Société Anonyme
ANDRÉ CITROËN

NOTE TECHNIQUE
A MM. LES CONCESSIONNAIRES

N° 744

ID 19 T. T.
BOITE DE VITESSES

PIGNON DE COMMANDE DE 2^{ème} 18 dents
DM 333-14

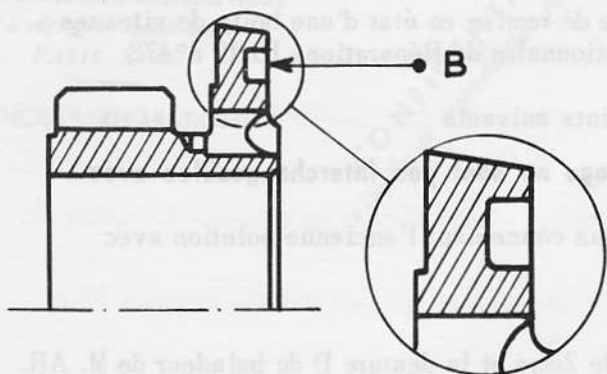
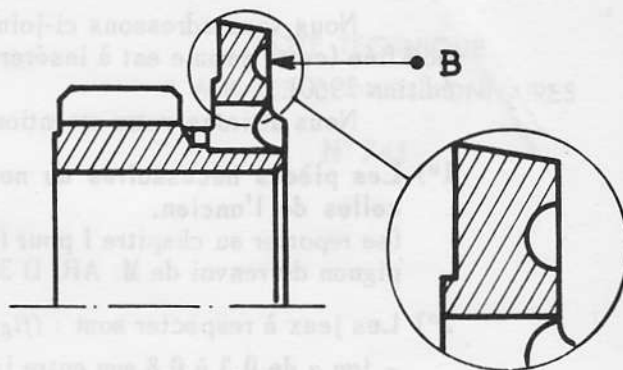
a) Pignon de commande de 2^{ème} :

ancien DM 333-14 : gorge de section rectangulaire en B
nouveau DM 333-14a : gorge de section semi-circulaire en B

PIGNON DE 2^{ème} et DE M.A.R. 34 dents
D 333-15

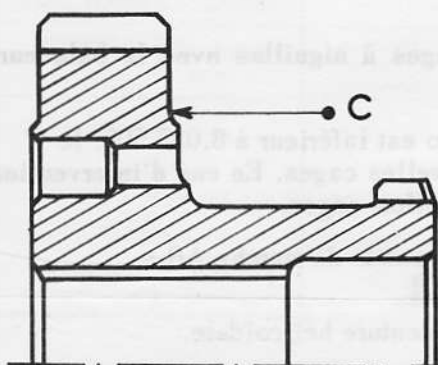
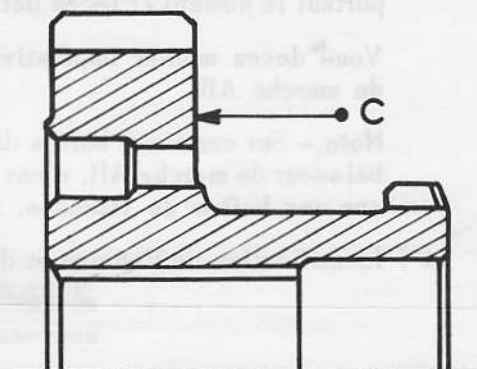
b) Pignon de 2^{ème} et M. AR. :

ancien D 333-15 : épaulement en C
nouveau DM 333-15 : pas d'épaulement en C

PIGNON DE COMMANDE DE 2^{ème} 17 dents
DM 333-14a

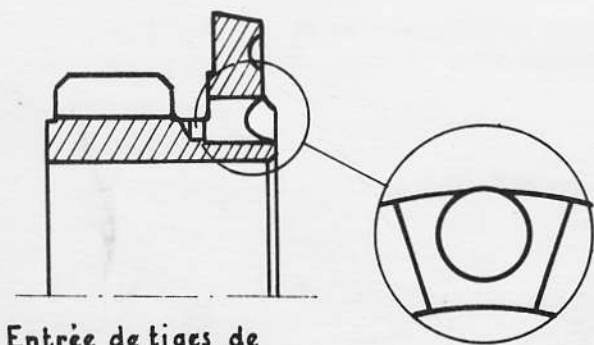
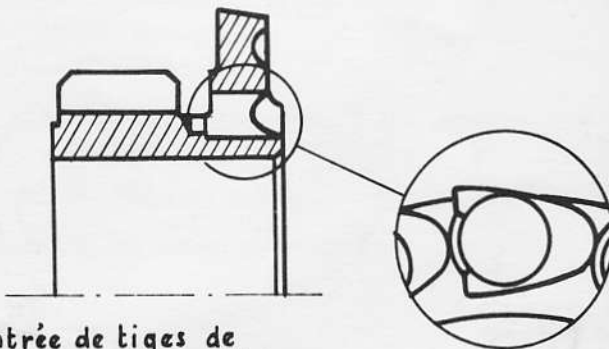
a) Pignon de commande de 2^{ème} (17 dents)

Les pignons DM 333-14a et DS 333-14a diffèrent par les entrées de tiges de crabotage.

Entrée de tiges de crabotage symétrique

Entrée de tiges de crabotage dissymétrique
